## **Beschlussempfehlungen**

zu den im Rahmen der **frühzeitigen Behördenbeteiligung** nach § 4 Abs. 1 BauGB zu der **7. Flächennutzungsplanänderung und dem Bebauungsplan Nr. 9 der Gemeinde Damlos** eingegangenen Stellungnahmen:

Aktuelle PV-Planungen im Bereich des Amtes Lensahn:

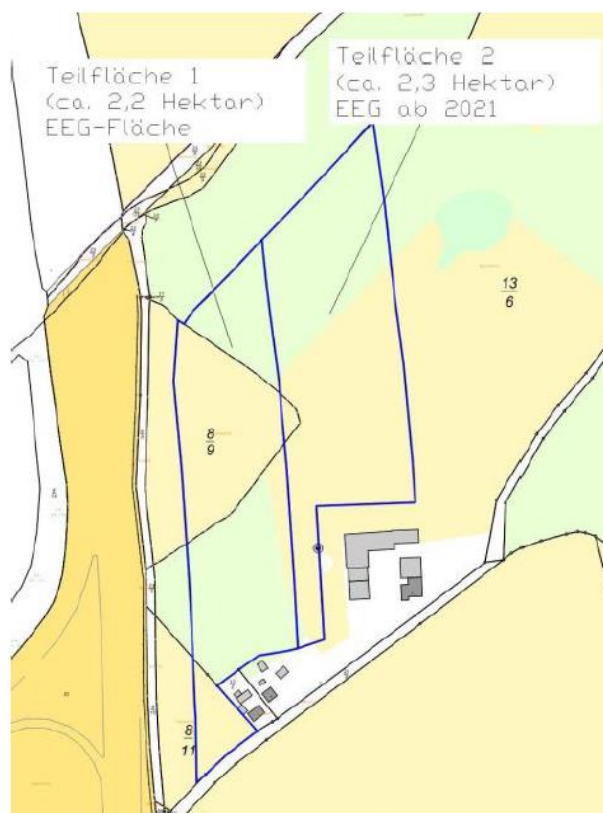
Von den Gemeinden Lensahn, Manhagen, Kabelhorst und Beschendorf im Amt Lensahn werden Bedenken gegen die Bauleitplanung der Gemeinde Damlos erhoben, sofern das vorliegende Standortkonzept für PV-Anlagen entlang der BAB 1 negative Auswirkungen auf aktuelle und zukünftige Vorhaben für PV-Anlagen in den v.g. Gemeinden des Amtes Lensahn haben. Dies ist jedoch aufgrund der aktuellen Erlasslage des Landes Schleswig-Holstein, der Planungslage in den jeweiligen Gemeinden und aus den vorgelegten Planungsunterlagen der Gemeinde Damlos nicht erkennbar.

Seitens der amtsangehörigen Gemeinden wird eine Landesplanung, ähnlich der Ausweisung von Windeignungsgebieten, angeregt, um die unterschiedlichen Interessen in geordnete Bahnen zu leiten.

*Die Stellungnahme wird zur Kenntnis genommen.*

Negative Auswirkungen auf die Gemeinden des Amtes Lensahn sind nicht zu erwarten. Aussagen zu einer Ausweisung von Flächen ähnlich der Windeignungsgebieten kann im Rahmen des Bebauungsplanes nur zur Kenntnis genommen werden.

Die Bauleitpläne werden im weiteren Verfahren erneut mit den Nachbargemeinden abgestimmt. Zudem lädt die Gemeinde Damlos das Amt Oldenburg-Land, Stadt Oldenburg i.H. sowie die weiteren Gemeinden des Amtes Lensahn zu einem Abstimmungsgespräch ein. Bei der Terminabsprache wird der angekündigten PV-Erlass sowie die dazugehörige Handreichung abgewartet, um eine Abstimmung im Sinne der Landesplanung zu erreichen.
